GOBERNACION DE ANTIOQUIA REPUBLICA DE COLOMBIA	**INFORME ASESORÍA O ASISTENCIA TÉCNICA**	Código: FO-M4-P3-018
		Versión: 04
		Fecha de aprobación: 06/05/2019

Subregión/Municipio	**Oriente / Guarne**		
Población objeto	**Primera infancia municipio de Guarne**		
Fecha programada	**02/08/2021**	**Lugar programado**	CDI – Carrusel de los Sueños 2
Necesidad identificada en la demanda del usuario: 39 niños y niñas			
Verificación estado actual de Infraestructura del Centro de Desarrollo Infantil en el municipio de Guarne			
Persona(s) con quien(es) se coordina la actividad (nombre y cargo)

Visita realizada el día 02 de agosto de 2021, a las instalaciones locativas propuestas para la atención en modalidad institucional como Centro de Desarrollo Infantil – CDI-, para verificar el cumplimiento de los requisitos técnicos de la infraestructura de la Unidad de Servicio.
Acta de visita, con las observaciones, compromisos y recomendaciones, realizadas por los funcionarios de la Gerencia de Infancia, Adolescencia y Juventud de la Gobernación de Antioquia y la coordinadora del CDI.

Imagen 1: Acceso

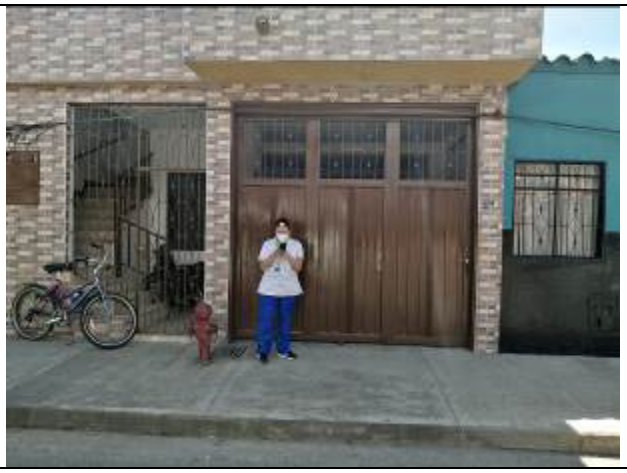
La puerta de acceso es metálica, con rejas en la parte superior que no impiden el ingreso de vectores externos, aves o fauna silvestre.

Imagen 2: Salón

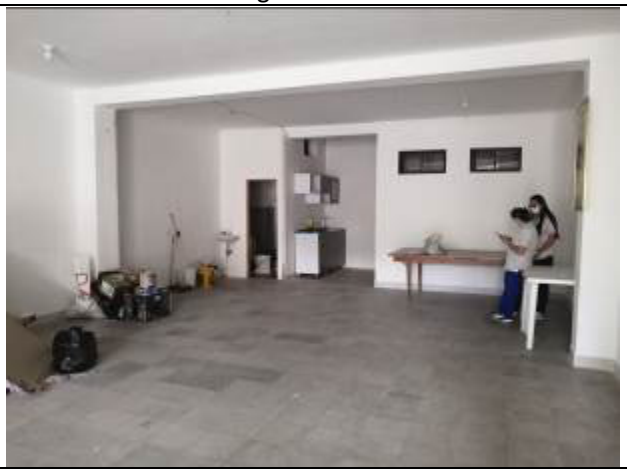
El salón puede ser acondicionado para la atención de 35 niños mediante la instalación de divisiones que pueden ser en drywall.
